BESCHLUSSVORLAGE

UNIVERSITÄTSSTADT GARCHING.

Vorlage Nr.:	2-BV/017/2019
Status:	öffentlich
Geschäftsbereich:	Bauverwaltung
Datum:	03.01.2019
Verfasser:	Meinhardt Felix

Nutzungsänderung eines bestehenden Wohngebäudes und Neubau eines Erweiterungsgebäudes in der Telschowstraße 26a, Fl.Nr. 141, Gem. Garching

Freiflächenplan

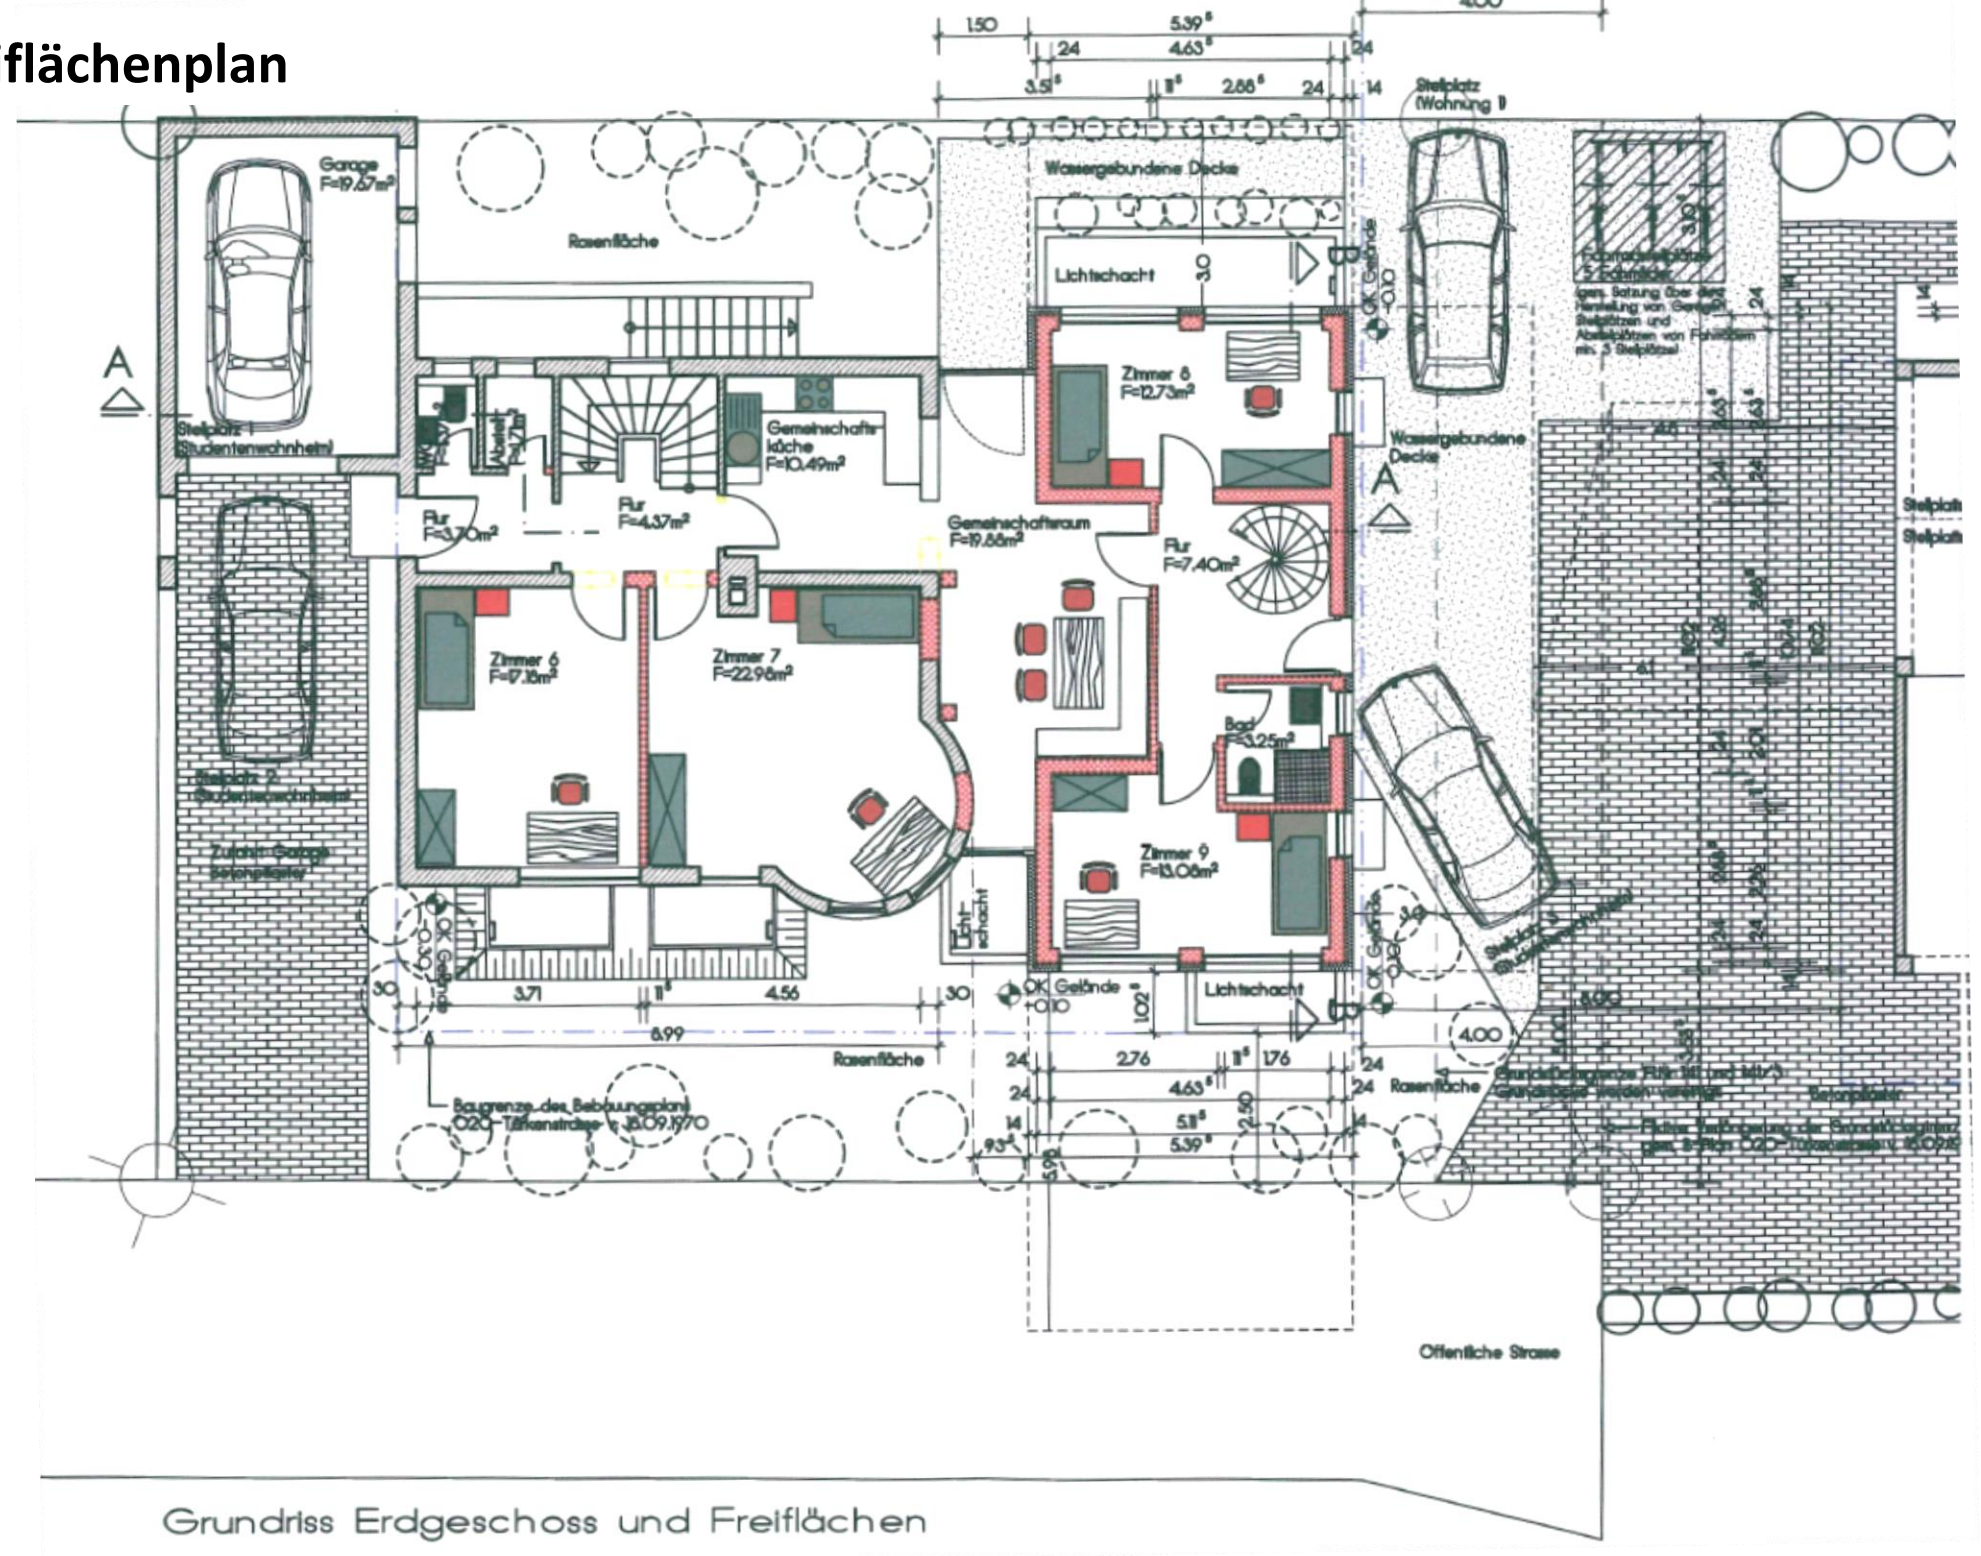
Es wird eine Befreiung bzgl. der Unterschreitung des Mindestabstands von Stellplatz 3 um 0,7 m auf 4,3 m benötigt. Aus Sicht der Verwaltung kann der Befreiung zugestimmt werden, da es sich hierbei

um eine geringfügige Unterschreitung handelt, die Unterschreitung nur am engsten Punkt vorliegt und an anderer Stelle bereits eine Befreiung wegen Nichteinhaltung des Mindestabstands erteilt wurde (Wohn- und Geschäftshaus Freisinger Landstr. 19).

Gemäß Stellplatzsatzung der Stadt Garching sind für Studentenwohnheime je 5 Betten 1 KFZ-Stellplatz nachzuweisen. Zudem ist je Bett 1 Fahrradstellplatz nachzuweisen. Für das Studentenwohnheim sind daher 3 KFZ- und 15 Fahrradstellplätze nachzuweisen. Die KFZ-Stellplätze werden nachgewiesen, die beiden Fahrradstellplätze sind nicht ausreichend. Die Anzahl an Fahrradstellplätzen ist entsprechend der Stellplatzsatzung zu erhöhen. Die Ausführung der Stellplätze muss nach den Bestimmungen der Stellplatzsatzung erfolgen.

Der Bau- Planungs- und Umweltausschuss beschließt, das gemeindliche Einvernehmen zur Nutzungsänderung eines bestehenden Wohngebäudes und Neubau eines Erweiterungsgebäudes in der Telschowstraße 26a, Fl.Nr. 141, Gem. Garching zu erteilen. Das Einvernehmen zur Befreiung hinsichtlich der Unterschreitung des Mindestabstands durch Stellplatz 3 wird erteilt. Die fehlenden und geplanten Fahrradstellplätze sind entsprechend der Stellplatzsatzung herzustellen. Die GFZ-Ermittlung ist entsprechend der BauNVO von 1968 anzupassen. Die Wandhöhe ist zu korrigieren. Das Landratsamt München wird gebeten, die bauordnungsrechtlichen Belange zu prüfen.

Schnitt

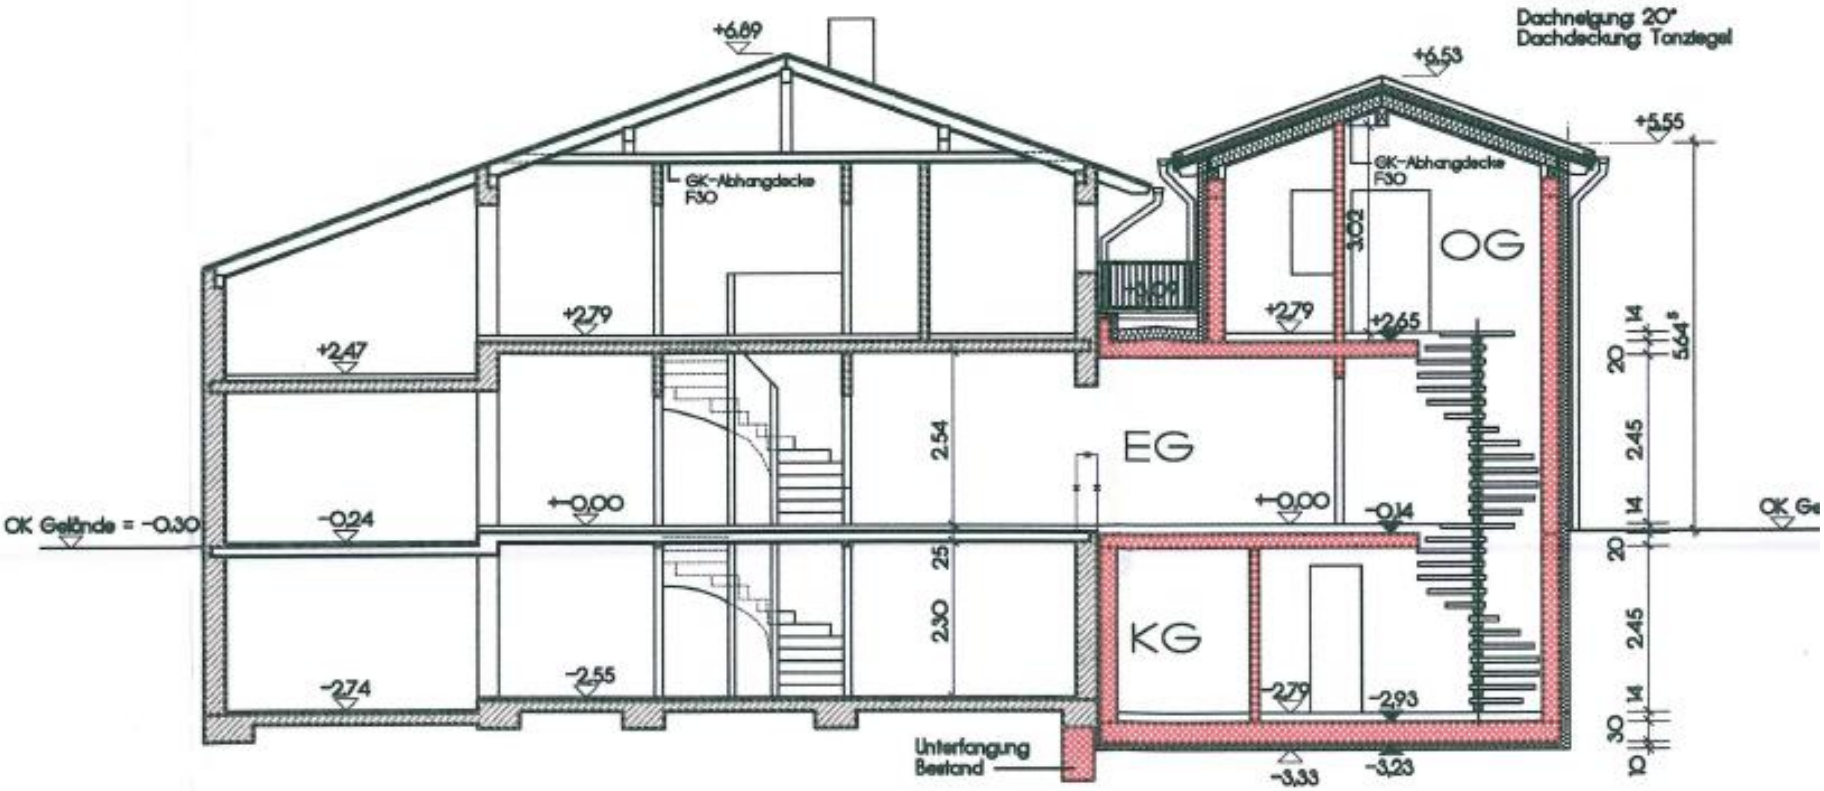
Nach Rücksprache mit dem Landratsamt ist das Vorhaben jedoch bauordnungsrechtlich kritisch zu sehen. Zum einen reichen die Kellerschächte, auch wenn sie vergrößert werden, nicht aus, um eine ausreichende Belichtung und Belüftung zu erreichen. Zudem fehlen mindestens Leitern an den Fenstern um die Schächte als 2. Rettungswege anzuerkennen. Zudem wird eine Abweichung wegen der geringeren Raumhöhe im Bestandskellergeschoss beantragt. Die Raumhöhe eines Aufenthaltsraums ist mit 2,40 m festgelegt. Die Höhe in den geplanten Zimmern liegt bei lediglich 2,30 m. Über die Abweichung muss das Landratsamt München entscheiden.

Aus Sicht der Verwaltung liegen die planungsrechtlichen Voraussetzungen für die Zulässigkeit des Vorhabens vor. Die bauordnungsrechtlichen Belange werden jedoch sehr kritisch bewertet. Das Landratsamt München wird daher gebeten, diese zu prüfen.
